דו"ח בדיקת תאימות · תקינה ישראלית

DigitalHub RWTH Aachen

19/07/2026	תאריך הפקה
TB-20260719-5B4C	מזהה מסמך
תקינה ישראלית (ת"י + תקנות התכנון והבנייה)	סמכות שיפוט
11 תקנים · 81 ממצאים	היקף הבדיקה
3 אי-התאמות (28 רכיבים) 5 אזהרות 9 לאימות (30 רכיבים) 18 עברו	שורה תחתונה
כל הפניה מאומתת מול מקור רשמי ✓	אימות ציטוטים
https://tofesbim.com/verify/GpnjKLo2_f4FdGClplyiHA	אימות מקוון

מקור: ת"י 1918 חלק 3.1 (נגישות הסביבה הבנויה: פנים הבניין), סעיף 2.7.2 ד. · רמת בדיקה: מדידה ישירה

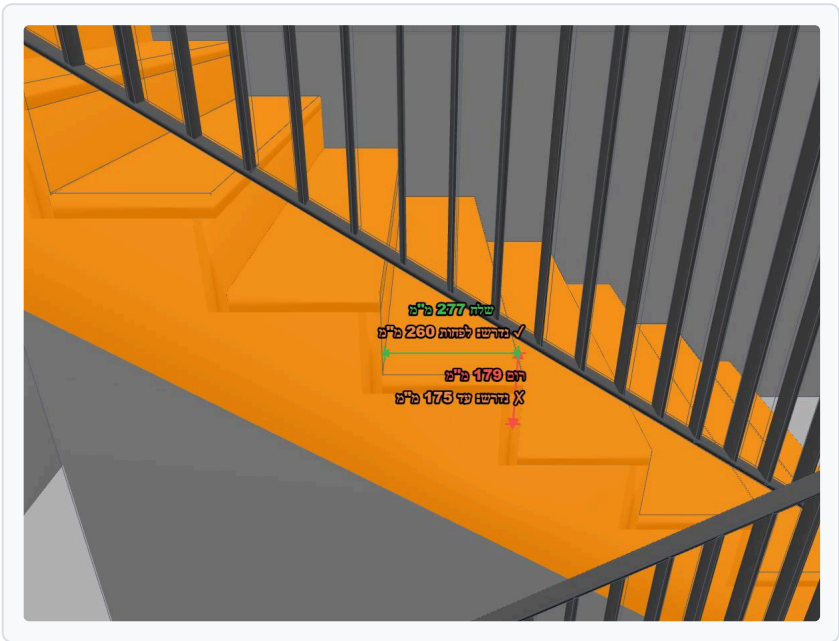
נמדד במודל – החריגה הגבוהה

179 מ"מ

ב-10 רכיבים

דרישת התקן

עד 175 מ"מ

מהות הדרישה: מדרגות שאינן במידות תקניות מגבירות סיכון מעידה, ובמסלול מילוט הן פוגעות בפינוי בטוח.

#	רכיב	קומה	נמדד	חריגה
1	Fertigbetontreppe:Treppe:2421041 Run 1	B01_OKRD	179 מ"מ	4 מ"מ
2	Fertigbetontreppe:Treppe:2421041 Run 2	B01_OKRD	179 מ"מ	4 מ"מ
3	Fertigbetontreppe:Treppe:2421059 Run 1	E00_OKRD	177 מ"מ	2 מ"מ
4	Fertigbetontreppe:Treppe:2421059 Run 2	E00_OKRD	177 מ"מ	2 מ"מ
5	Fertigbetontreppe:Treppe:2423887 Run 1	B01_OKRD	179 מ"מ	4 מ"מ
6	Fertigbetontreppe:Treppe:2423887 Run 2	B01_OKRD	179 מ"מ	4 מ"מ
7	Fertigbetontreppe:Treppe:2423903 Run 1	E00_OKRD	177 מ"מ	2 מ"מ
8	Fertigbetontreppe:Treppe:2423903 Run 2	E00_OKRD	177 מ"מ	2 מ"מ
9	Zusammengebaute Treppe:Treppe:2424673 Run 1	E00_OKRD	177 מ"מ	2 מ"מ
10	Zusammengebaute Treppe:Treppe:2424673 Run 2	E00_OKRD	177 מ"מ	2 מ"מ

✓	2-4 חודשים לאישור	6,000- 12,000 עבור הגשה	מסלול תאימות חלופי	1 בקשת הקלה ממכון התקנים (רק לבניין קיים) סעיף 9 לתקנות התכנון והבנייה מתיר הקלה ברום מדרגות קיים כשרה-בנייה אינה סבירה הנדסית. דורש: (א) חו"ד מהנדס מבנים על חוסר-היתכנות הפיזית, (ב) הצעת אמצעי מיתון (אחיזה דו-צדדית חזקה, סימון נוסף, תאורת מדרגות), (ג) הגשה לוועדה המקומית. לא חל על פרויקט חדש.
✓	בתכנון: ימים בביצוע: 1-2 שבועות	בתכנון: עדכון מודל בביצוע: 15,000- 30,000 למהלך	שינוי ערך	2 להוסיף מדרגות (רום 175→179 מ"מ) מדרגות נוכחיות: 9×179 מ"מ = עליה כוללת 1610 מ"מ. כדי להגיע לרום עד 175 מ"מ נדרשות 10 מדרגות (1 נוספות). כל מדרגה נוספת דורשת ~280 מ"מ שלח = כ-0.28 מ' עומק אופקי נוסף. בשלב התכנון: עדכון גאומטריית הגרם במודל בלבד. בביצוע (גרם יצוק קיים): פירוק ויציקה מחדש של המהלך – לא ניתן 'להוסיף מדרגה' ליציקה קיימת. יש לוודא שמשטחי הקצה נשמרים בעומקם התקני (סעיף 2.7.2.2).

רוחב מסדרון צר מהנדרש לדרך נגישה

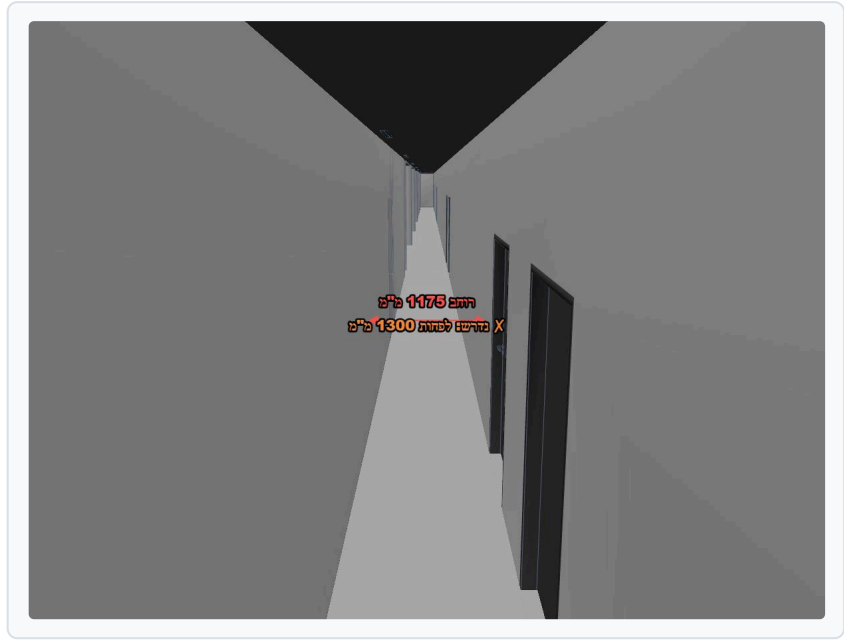
מקור: ת"י 1918 חלק 3.1 (נגישות הסביבה הבנויה: פנים הבניין), סעיף 2.5.2.1 - רמת בדיקה: מדידה ישירה

1099 מ"מ (מקטע)

ב-4 מסדרונות

לפחות 1300 מ"מ

#	רכיב	קומה	נמדד
1	Eingangsbereich / Flur	E00_OKRD	1099 מ"מ (מקטע)
2	Flur - OG	E01_OKRD	1100 מ"מ (מקטע)
3	Fluchtflur Ost	E00_OKRD	1175 מ"מ (bbox)
4	Fluchtflur West	E00_OKRD	1175 מ"מ (bbox)

חלופה	סוג	עלות	זמן	אישור יועץ
1 הפעלת חריג תקנות התכנון (פרוזדור לפחות 90 ס"מ עם הרחבות) סעיף 2.5.2.2 בת"י 1918 מאפשר פרוזדור לפחות 90 ס"מ בכפוף ל: (א) הרחבות בתוך 15 מ', (ב) משטח תפקוד מול כל דלת, (ג) סכום רוחבי מפגש לפחות 210 ס"מ. דורש בדיקה הנדסית מפורטת.	מסלול תאימות חלופי	ש-3,000 6,000 עבודת תכנון	1-2 שבועות	✓
2 להרחיב את המסדרון על חשבון חדרים סמוכים הרחבה ל-לפחות 130 ס"מ דורשת לרוב העברת קירות. עדיף להעביר את הקיר שאינו נושא (non-load-bearing) כדי לחסוך תגבור קונסטרוקטיבי.	הזזה מרחבית	ש-800 1,500 למ"ר קיר מוזז	5-10 ימים	—

3	לשנות מיקום מסדרון – לדחוס פונקציות לצד אחד	הזזה מרחבית	שטח-40,000 90,000	3-6 שבועות	✓
---	---	-------------	----------------------	------------	---

שינוי תכנית הקומה כך שהחדרים בצד אחד יקטנו ב-30 ס"מ כדי להרחיב את המסדרון. פעולה זו משמרת את שטח החדרים הכולל אך משנה את פרופורציות הקומה. מומלץ בעיקר בבניינים בתכנון מוקדם לפני ביצוע.

מזקף ראש בחדר (סעיף 2.03(ב))

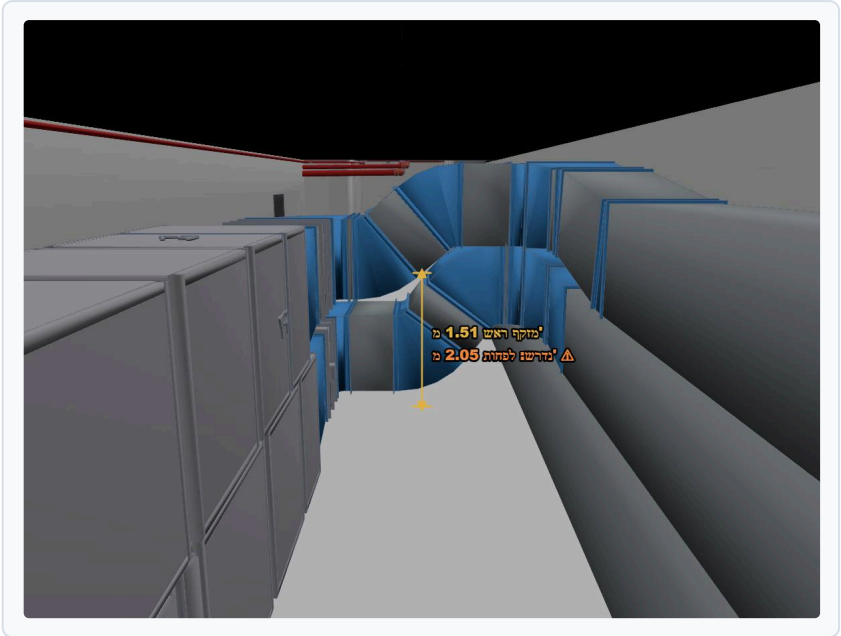
מקור: תקנות התכנון והבנייה תש"ל-1970, סעיף 2.03(א)+(3)(ב) · קומה B01_OKRD · רכיב RLT-Raum · רמת בדיקה: מדידה ישירה

1.51 מ'

לפחות 2.05 מ'

מזקף ראש 1.51 מ' מתחת ל«מערכת (קובץ דיסציפלינה)» בחדר שירות «RLT-Raum» – פחות מהגובה 2.05 מ' של סעיף 2.03. מותר גובה נמוך רק על השטח העודף על מינימום סעיף 2.04 (קורות/כוכים) – לאימות מול האדריכל.

חלופה	סוג	עלות	זמן	אישור יועץ
1	להסיט את הרכיב/המערכת החוסמים את הגובה החופשי	הזזה מרחבית	בתכנון: עדכון מודל בביצוע: דורש תמחור פרטני	–
2	שינוי קונסטרוקטיבי (הגבהת קורה / הנמכת מפלס)	שינוי ערך	דורש תמחור פרטני (תלוי קונסטרוקציה)	✓

מעקה — ייתכן שנדרש 105 ס"מ (מרפסת/הפרשי גובה)

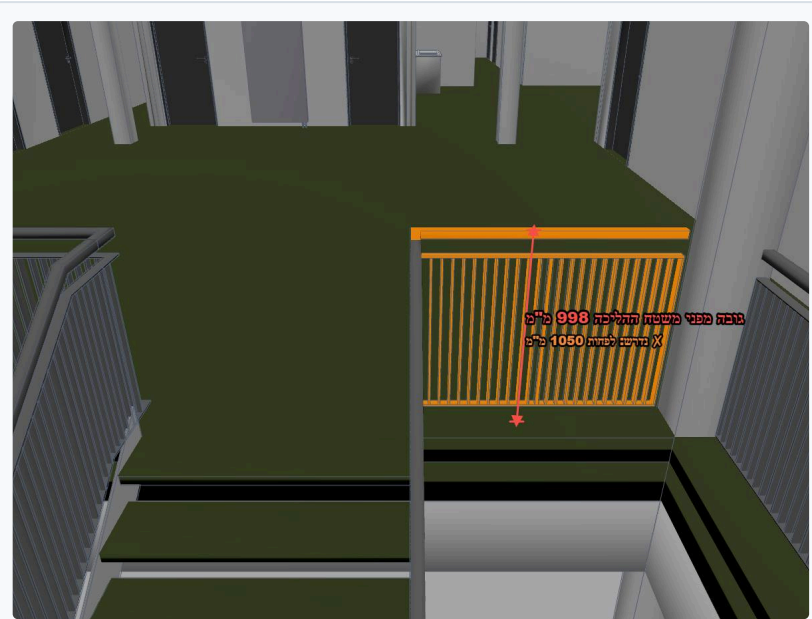
מקור: ת"י 1142 (מעקים ומסעדים), סעיף 7.2.4 - קומה E01_OKRD - רכיב Geländer:Vertikale Stäbe mit Handlauf:2418060
רמת בדיקה: מדידה ישירה

נמדד במודל
1000 מ"מ

דרישת התקן
לפחות 1050 מ"מ (אם מרפסת/הפרש גובה)

7 מעקות (על משטח, סיווג מיקום לא ודאי) בגובה 1000 מ"מ – עוברים את סף המדרגות (900) אך מתחת ל-1050 מ"מ הנדרש במרפסות, גגות ובמקומות עם הפרשי גובה (סעיף 7.2.4). אם המעקה נמצא לאורך מרפסת/פתח/הפרש גובה – יש לוודא 105 ס"מ.

חלופה	סוג	עלות	זמן	אישור יועץ
1 להגביה את המעקה לגובה התקני	שינוי ערך	בתכנון: בתכנון: עדכון מודל בביצוע: דורש תמחור לפי מ"א	בתכנון: ימים בביצוע: ימים	✓
גובה המעקה נמוך מהנדרש (נמדד 1000 מ"מ). בשלב התכנון: עדכון גובה המעקה במודל. בביצוע: הגבהה ע"י פס-יד נוסף או החלפת המעקה – לפי פרט מאושר של יצרן.

דירוג אש חסר בדלת לחדר חשמל ראשי

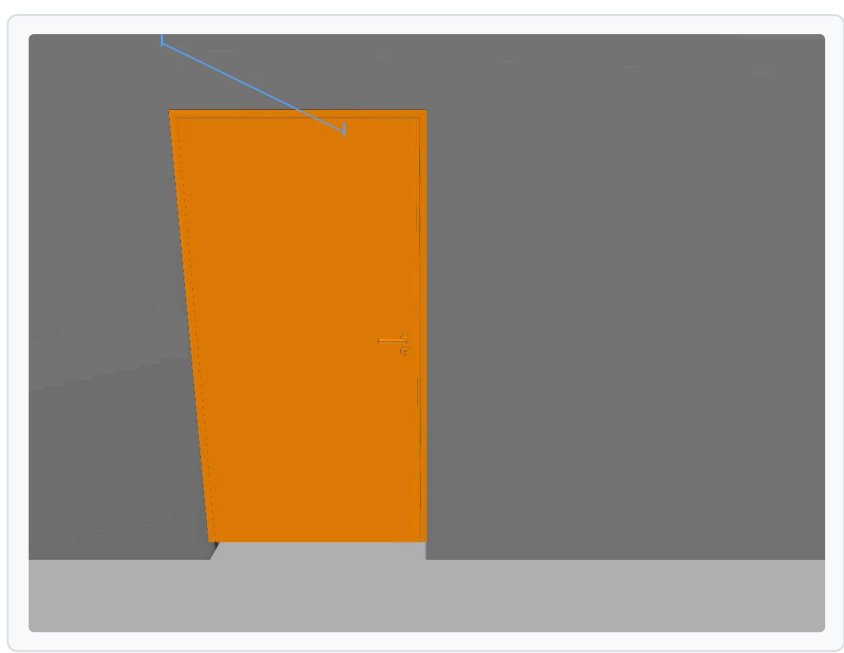
מקור: ת"י 1212 + ת"י 1212 + ת"י 1001 חלק 2.1/2.2 + תקנות התכנון (בטיחות אש: בקרת עשן בבנייני מגורים עד 13 מ') - קומה B01_OKRD - רכיב TU DF 1 - Rahmenstock flächenbündig:DL - 1000 x 2000:2434342 - רמת בדיקה: מדידה ישירה

לא מולא במודל

לפחות EI60 דקות

הדלת 'TU DF 1 - Rahmenstock flächenbündig:DL - 1000 x 2000:2434342' בקומה 'B01_OKRD' מחוברת לחדר חשמל ראשי. לפי ת"י 1212 + תקנות הנדרשות, לדלת כזו חובה דירוג עמידות אש של לפחות EI60 דקות. אך Pset_DoorCommon.FireRating ריק במודל. חובה לאמת: (א) אם הדלת שהותקנה היא דלת אש EI60+ ולמלא את השדה במודל; (ב) אם לא – להחליף לדלת מתאימה.

חלופה	סוג	עלות	זמן	אישור יועץ
1 להזין את דירוג האש/עשן בפרמטרי הדלת במודל אם הדלת המתוכננת אכן עמידת-אש, הנתון פשוט חסר במודל: יש להזין את הדירוג (למשל EI30) בפרמטר FireRating של הדלת, מגובה במסמך היצרן, ולייצא מחדש. הבדיקה תעבור אוטומטית בריצה הבאה.	שינוי ערך	ללא עלות ביצוע – עדכון מודל	שעות	–
2 חו"ד יועץ בטיחות-אש: האם נדרש דירוג בדלת זו לא כל דלת חייבת דירוג – הדרישה תלויה במיקום הדלת בתכנית הבטיחות (אגף-אש, חדר-מדרגות מוגן, פיר). יועץ הבטיחות קובע את הדרישה הפרטנית לפני החלפה מיותרת.	מסלול תאימות חלופי	במסגרת ריטיינר יועץ האש	ימים	✓

3	לתכנן דלת אש מתועדת (EI30/EI60) בפתח זה	תוספת רכיב	שטח 3,500-5,500	1-3 ימים לדלת כולל התקנה	✓
החלפת הדלת המתוכננת בדלת אש בעלת תו-תקן ותיעוד יצרן. מחיר שוק לדלת אש חד-כנפית: ~4,500 EI60, ~3,500 EI30 כולל התקנה (סקר מחירים ציבורי 2026).

אלמנטים המצוירים כמשטח בלבד (ללא עובי) – לידיעה

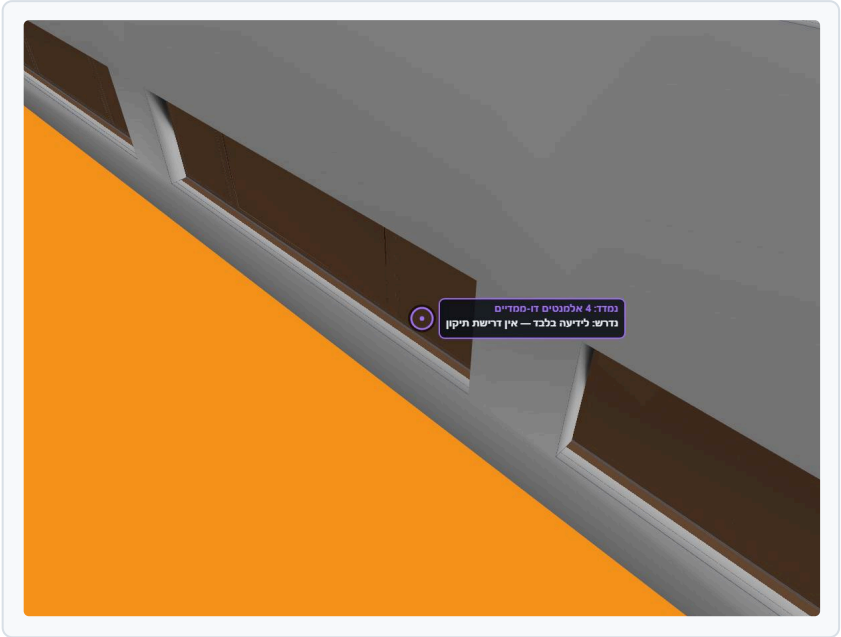
מקור: איכות מודל – חפיפות גאומטריות בין רכיבים · רכיב Unterregion:2439145 · רמת בדיקה: ייעוץ

נמדד במודל 4 אלמנטים דו-ממדיים	דרישת התקן לידיעה בלבד – אין דרישת תיקון
---	---

במודל יש 4 אלמנטים שצוירו כמשטח דו-ממדי ולא כגוף מלא (למשל: Unterregion:2439145, Oberfläche:2440033, (למשל: Unterregion:2454499). לרוב זה מכיוון – פני קרקע, תקרות גרורות או סמלי ציוד – ולכן זו אינה שגיאה. כדאי לדעת: אלמנטים כאלה לא נכללים בחישובי כמויות ובבדיקות נפח.

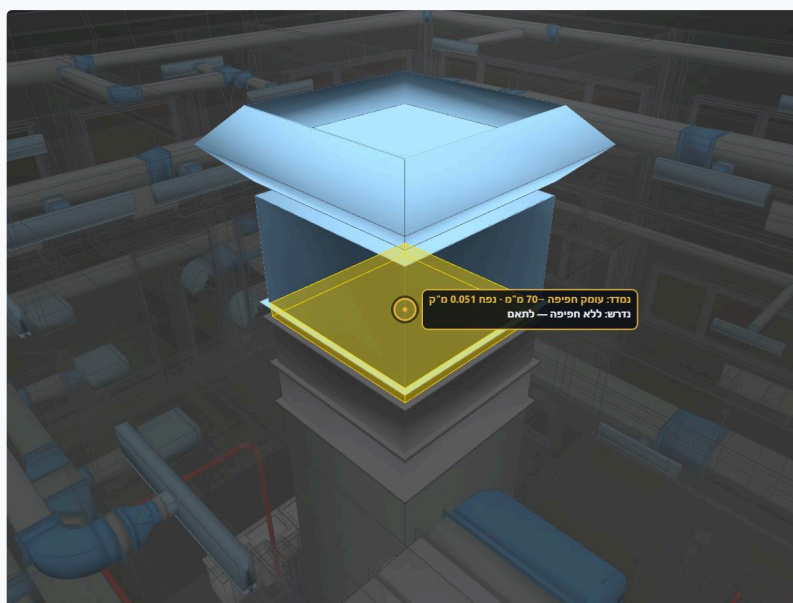
עומק חפיפה ~70 מ"מ · נפח 0.051**מ"ק**

ב-2 התנגשויות

ללא חפיפה – לתאם

#	רכיב	קומה	עומק חדירה	נפח חפיפה
1	תעלת אוויר X רצפה/תקרה	E01_OKRD	70 מ"מ	0.051 מ"ק
2	תעלת אוויר X רצפה/תקרה	E01_OKRD	68 מ"מ	0.049 מ"ק

התנגשות: חיפוי/תקרה X צנרת

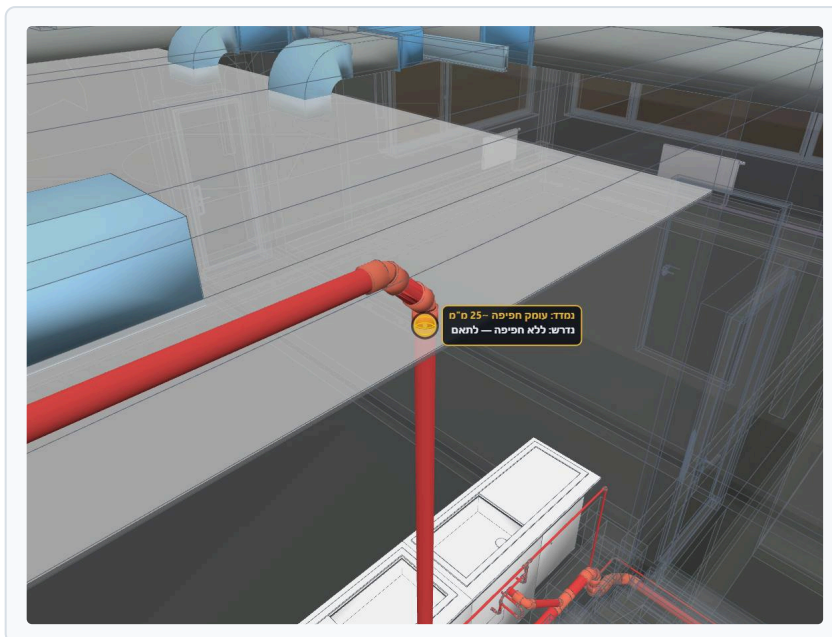
מקור: בדיקת תיאום גאומטרי - לא תקן רשמי - קומה E00_OKRD - רכיב חיפוי/תקרה X צנרת - רמת בדיקה: מדידה ישירה

עומק חפיפה ~25 מ"מ

ללא חפיפה – לתאם

התנגשות בין צנרת (אינסטלציה) לבין חיפוי/תקרה (אדריכלות) – עומק חפיפה ~25 מ"מ. יש לתאם (שרוול / הזזה / תיאום בין-מערכתי).
